监理工程师通知单

工程名称：安丘市 60MW 光伏扶贫电站项目

编号：AQ-GF-ZH-009

主题：关于现场施工质量、进度等相关事宜

图二:

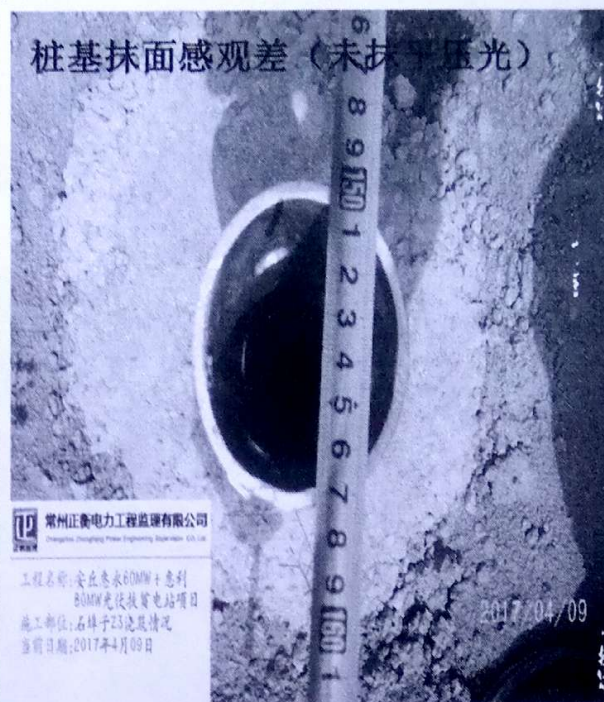
- 1、桩距控制超出误差范围；
- 2、地锚桩垂直度达不到规范要求；
- 3、东西方向不在一直线（误差大）；
- 4、桩基抹面感观差（未抹平压光）；
- 5、地锚桩外露部分超出误差范围（200~250mm）。

对于上述问题，施工单位即刻停止浇筑，对浇筑不合格的地锚桩进行整改，整改自检合格后报监理整体验收，对于整改后，监理验收仍然不合格，将会对你方进行一定的经济处罚；之后的施工必须确保质量且达到设计与规范要求。
